ПРЕДМЕТ: Замена заглушек вентиляционных отверстий картера сцепления

ПРИМЕНИМОСТЬ: HINO серии 300, оборудованные КПП МYY6S

НОМЕР	: SB-R-L-33-001
ДАТА	: 02.08.2016
СТРАНИЦА	: 3/3

Рис.1

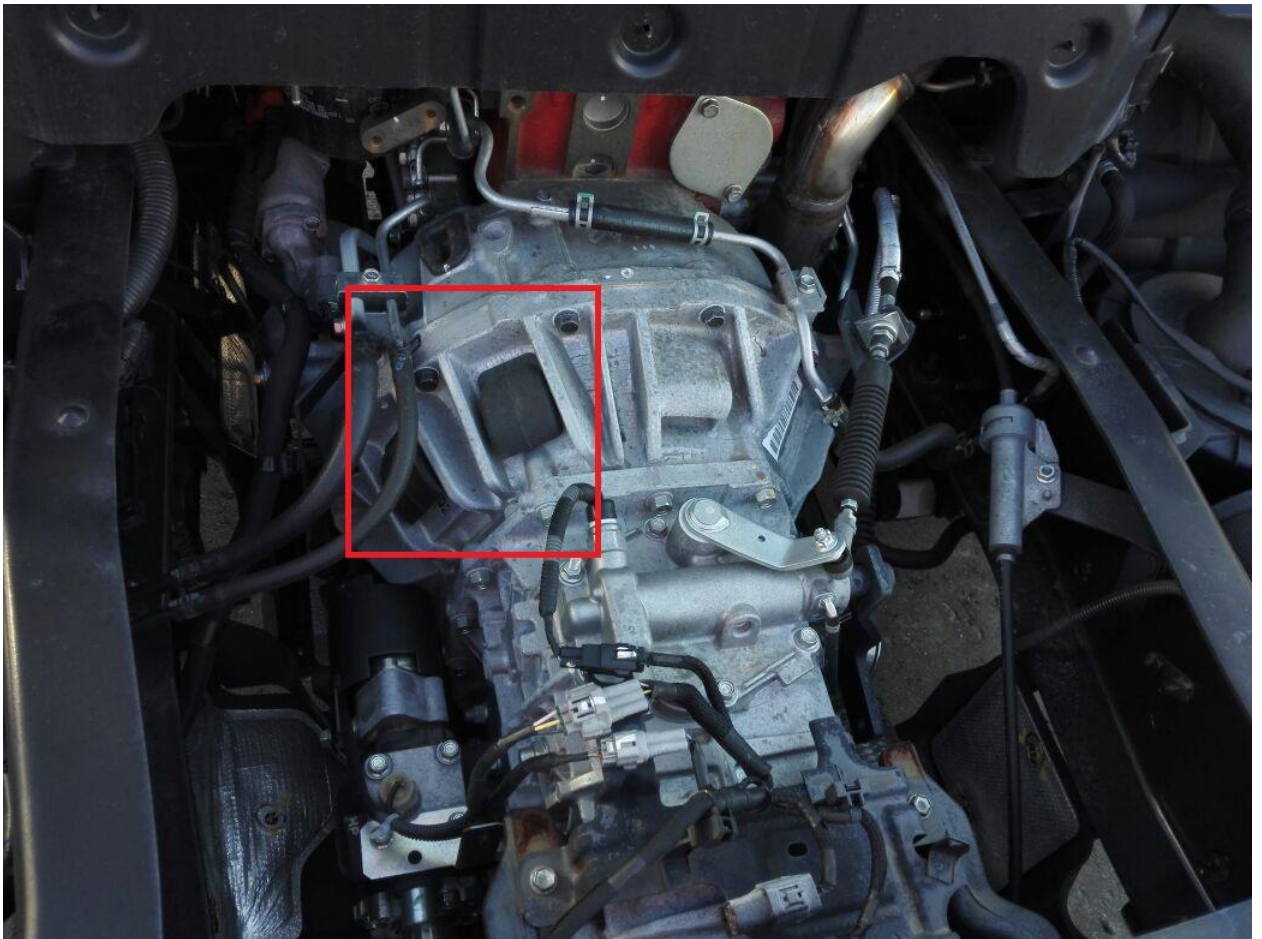
- 1) При замене выжимного подшипника сцепления или картера сцепления КПП проверить вид установленных заглушек вентиляционных отверстий картера сцепления.
- 2) Произвести демонтаж заглушек вентиляционных отверстий картера сцепления (Рис.1).
- 3) Установить детали нового образца (Рис 2).

Old (p/n 31121-28041) New (p/n 31121-37030)

№	Наименование	Каталожный номер	Количество
1	Заглушка	31121-37030	2
